NOTA VAN WIJZIGING

Kenmerk LEGGER2020-B-03

Partiële leggerwijziging als gevolg van de afronding van uitvoeringsmaatregelen uit projectplan bij Sluiskant in Leidschendam.

Leggeractualisatie code:	LEGGER2020-B-03
Document nr.:	DMS 1558491
Datum:	29 oktober 2021

Figuur 1: Weergave van aanpassing leggerkaart LEGGER2020-B-03

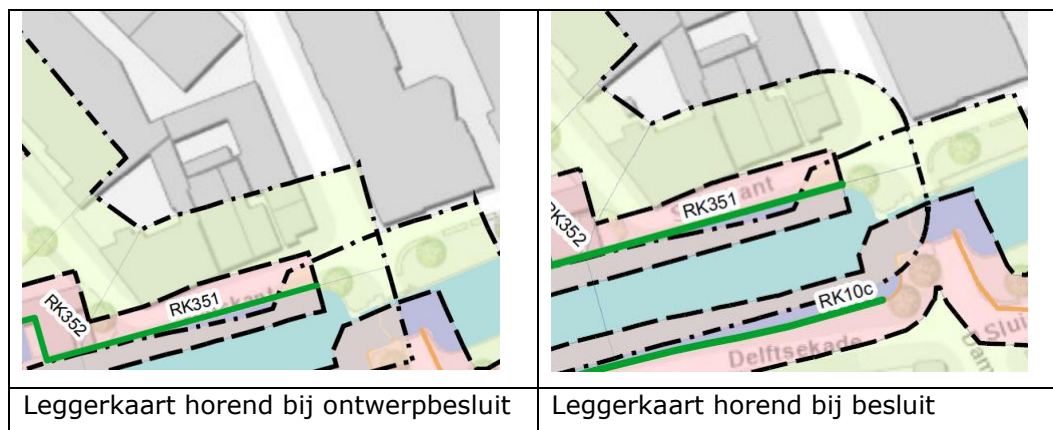
Tijdens de inzagetermijn heeft Delfland naar aanleiding van een gesprek met een bewoner een te ruime afronding van de zonering ter hoogte van de Oude Trambaan geconstateerd. Hierdoor had een perceeleigenaar een te grote, onnodige beperking op zijn terrein. We hebben de afstand van de beschermingszone tot het waterstaatswerk overal op 15 m gezet. Dit is zowel bij de Oude Trambaan gedaan als bij Sluiskant. De aanpassing bij Sluiskant is in Figuur 1 te zien.
